**Bauleitplanung in der Gemeinde Steinbergkirche
1. Änderung des B- Planes Nr. 7 "Süderholz" (Quern)
Abwägungsbeschluss
Satzungsbeschluss**

Gemeinde Steinbergkirche: 1. Änderung B-Plan Nr. 7 „Süderholz“ (Quern)

Beratung der Stellungnahmen aus der Beteiligung der Behörden / TÖB und der Öffentlichkeit

1. Änderung des Bebauungsplanes Nr. 7 für das Gebiet "Süderholz" (Quern)

Abb.: Auszug aus der archäologischen Landesaufnahme mit Darstellung des Archäologischen Interessensgebiets (blaue Schraffur) (o.M.)

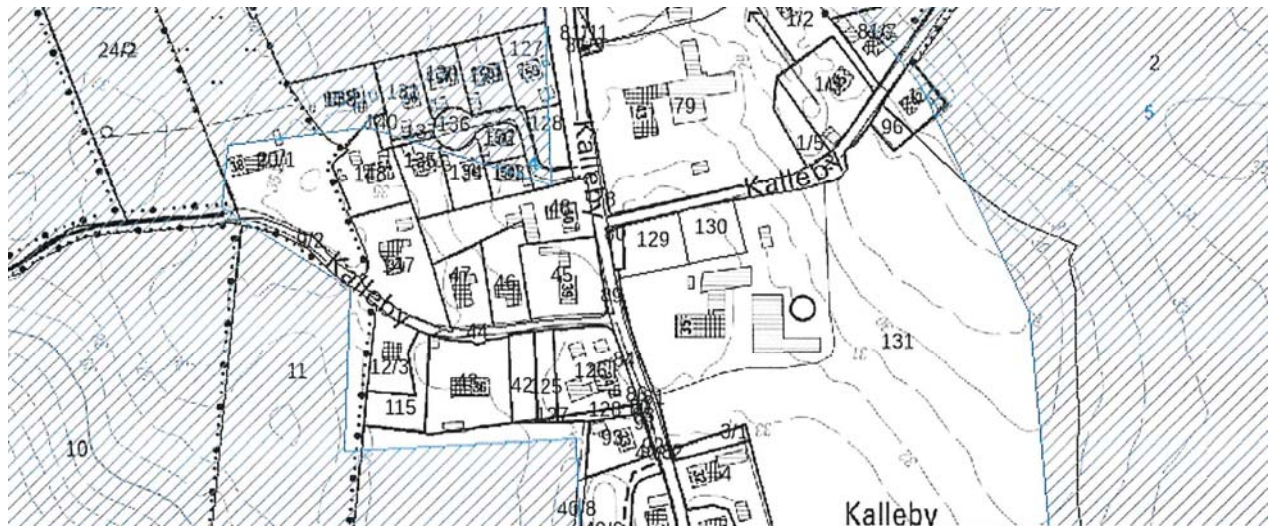
2.	Archäologisches Landesamt (ALSH) <i>Schreiben vom 18.06.2021</i> Das Plangebiet liegt teilweise in einem archäologischen Interessengebiet, d.h. es ist u.U. mit archäologischen Funden zu rechnen. Erdarbeiten in diesen Bereichen bedürfen daher der Genehmigung des ALSH. Der Planung wird zugestimmt. Das ALSH ist jedoch frühzeitig an der Planung von Maßnahmen mit Eingriffen zu beteiligen, um prüfen zu können, ob Anhaltspunkte für einen Eingriff in ein Denkmal und das Erfordernis archäologischer Untersuchungen vorliegen. Der Verursacher des Eingriffs hat gemäß §14 DSchG die in diesem Zusammenhang anfallenden Kosten im Rahmen des Zumutbaren zu tragen. Darüber hinaus wird auf § 15 DSchG (Verhalten bei Funden) verwiesen.	Kenntnisnahme Die Hinweise werden in die Planbegründung aufgenommen (unter Kap. 4 „Umwelt“). Die Eigentümer des noch freien, zur Bebauung anstehenden Grundstücks sind zu informieren.

Das Plangebiet liegt nach Mitteilung des Archäologischen Landesamtes (ALSH)³ teilweise in einem archäologischen Interessensgebiet (vgl. nachstehende Abbildung), weshalb u.U. mit archäologischen Funden zu rechnen ist. Erdarbeiten in diesen Bereichen bedürfen daher der Genehmigung des ALSH. Das ALSH ist frühzeitig an der Planung von Maßnahmen mit Erdingriffen zu beteiligen, um prüfen zu können, ob Anhaltspunkte für einen Eingriff in ein Denkmal und das Erfordernis archäologischer Untersuchungen vorliegen. Der Verursacher des Eingriffs hat gemäß §14 DSchG die in diesem Zusammenhang anfallenden Kosten im Rahmen des Zumutbaren zu tragen.
